Progetto per la realizzazione di impianto eolico denominato "Poggio alle Pancole" Comune di Lajatico (PI).  
Codice della procedura 7874 data di avvio 4-1-2022.

**Progetto per la realizzazione di un impianto eolico, denominato "Poggio alle Pancole", costituito da n. 7 aerogeneratori, per una potenza complessiva pari a 42 MW, e delle rispettive opere di connessione alla RTN, da realizzarsi nel Comune di Lajatico (PI). Cod procedura 7874**

**OSSERVAZIONI – ALLEGATO 3**

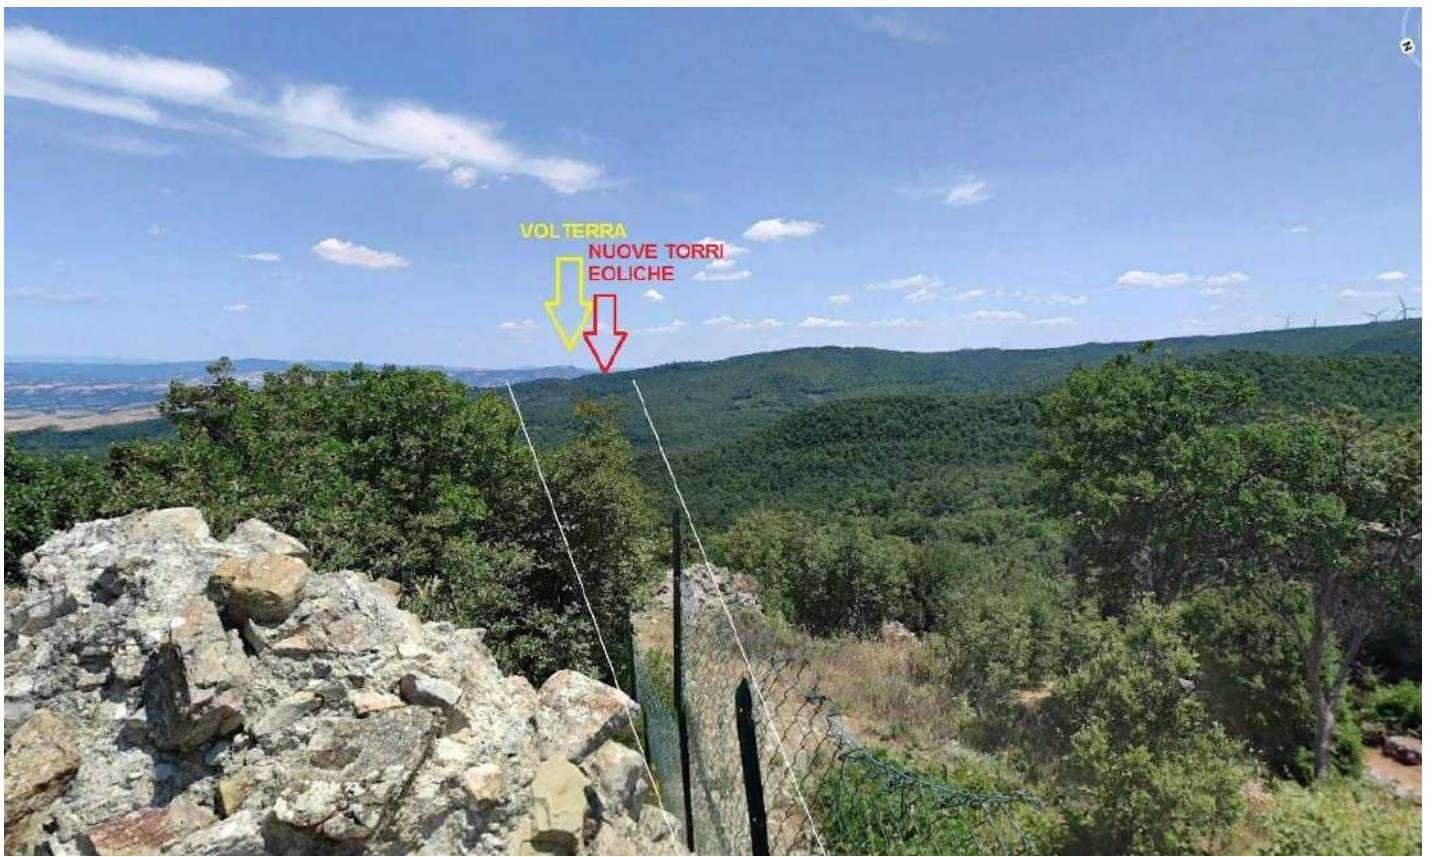
Il progetto del nuovo parco eolico invece è posto proprio lungo la direttrice Rocca di Pietracassia – Volterra, e le prime torri eoliche sono site ad una distanza molto ridotta dalla Rocca (meno di 2 chilometri). La realizzazione del Parco potrebbe perciò distruggere per sempre la più importante direttrice visiva storica che ancora possiamo apprezzare, con grave, insipiente e irreparabile danno al paesaggio, alla storia e alla cultura del territorio.

*Vista dalla Rocca di Pietracassia verso Volterra – il nuovo parco eolico andrebbe ad impattare proprio sulla direttrice, e posto a meno di 2 chilometri, impedirebbe la vista di Volterra dalla Rocca; il parco eolico esistente, visibile sulla destra, è posto tra 4 e 6 chilometri, ed è èarzialemente nascosto da un colle più alto.*

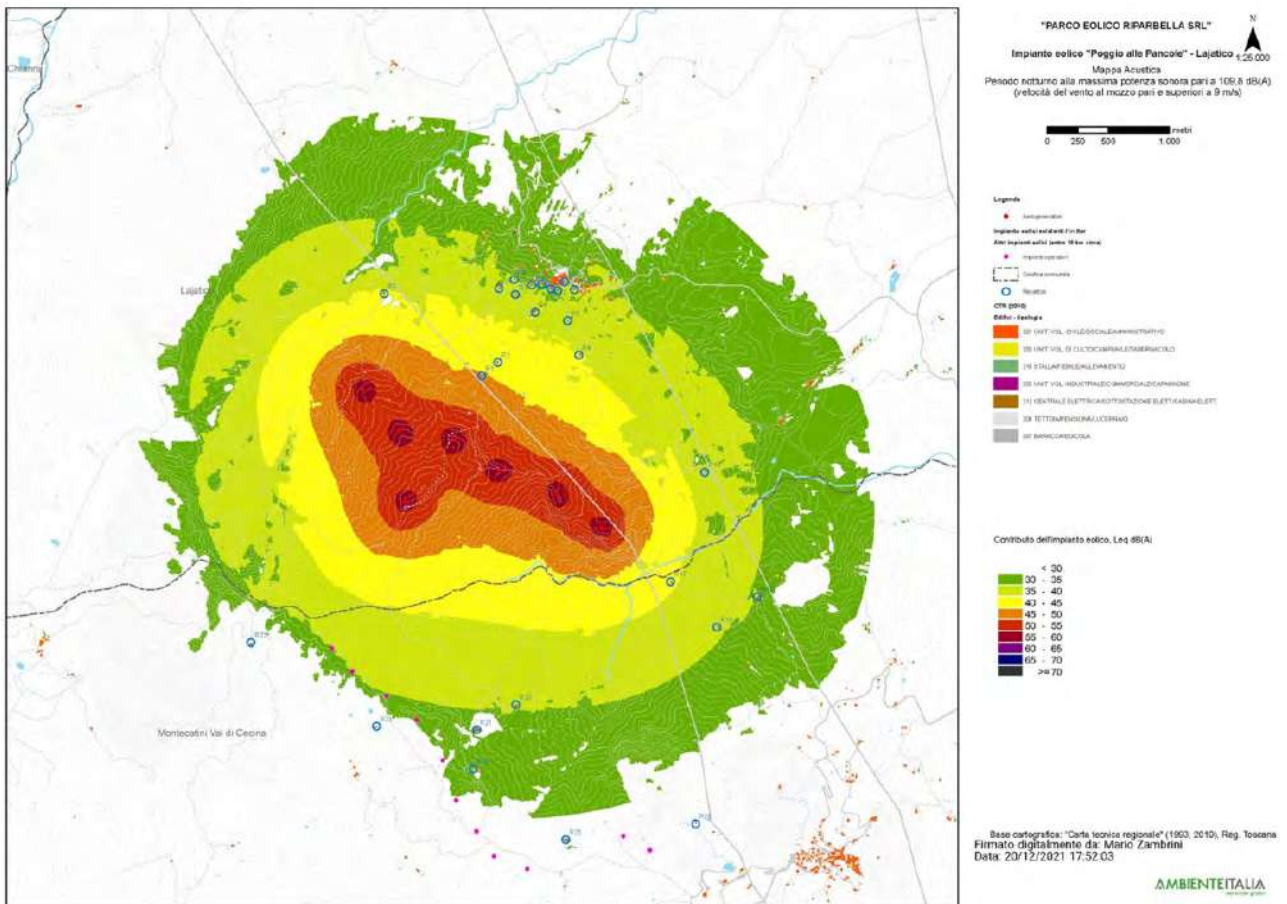
3. Nella valutazione del criterio differenziale a finestre chiuse si fa riferimento a un modello di facciata del fabbricato assolutamente non verosimile: il potere fonoisolante di un vetro 3 mm viene dichiarato 30 dB. Il potere fonoisolante di un vetro 3 mm, basta fare una veloce ricerca in letteratura, non supera i 25 dB e se ragioniamo di infisso nel suo complesso non siamo sopra i 20 dB. L'assunto della stanza 4 metri per 4 metri e volume 43 mc non è assolutamente cautelativo perché le camerette abitabili hanno superfici di calpestio inferiori ai 10 mq e volumi inferiori ai 30 mc. In ogni caso è pieno di stanze con superficie di calpestio inferiore ai 16 mq, basta una qualsiasi camera matrimoniale. La stima dell'indice dell'isolamento di facciata è quindi del tutto sovrastimata, quindi errata e porta a dichiarare che il livello di rumore ambientale a finestre chiuse è inferiore al limite di applicabilità sia di giorno che di notte. Ciò non è corretto e, in situazioni di bassa rumorosità residua come stimata/misurata dai tecnici, quando il differenziale si applica, SI SUPERA. Risulta evidente che senza l'assunto della valutazione errato dell'isolamento di facciata il criterio differenziale a finestre chiuse risulta superato.

4. L'osservazione ancora più cogente riguarda l'assunto dell'abbattimento di una parete a finestre aperte pari a 10 dB. 10 dB di abbattimento, prova qualsiasi misura che si possa fare in qualsiasi situazione, può andare bene in caso di parete molto grande, di importante  $R_w$  e con finestra piccola, inferiore al 5% della superficie finestrata. Già una stanza normalissima di una cameretta con finestra 1,2x1,4, mediante misura a 1 m dalla facciata in esterno e una all'interno con fonometro a 1 m dalla finestra aperta e oltre 1 m dalle altre superfici riflettenti microfoni a 1,5 m di altezza non presenta abbattimento del rumore superiore a 6 dB, a meno di non avere all'interno un ambiente sovraccarico di arredi solo fonoassorbenti in una condizione assolutamente non realistica. Se poi ci spostiamo a una camera con una banale porta finestra da 1,2mx2,4m si perde un ulteriore dB di abbattimento e in situazioni, che esistono tranquillamente, di infissi ampi (tipo 1,8x2,4 o 2x2,4 o anche oltre) si arriva a situazioni in cui l'unico abbattimento che offre la parete è la riduzione di 3 dB dati dai coefficienti di riflessione di facciata. Coefficiente di riflessione di facciata che, oltretutto, qui non risulta valutato.
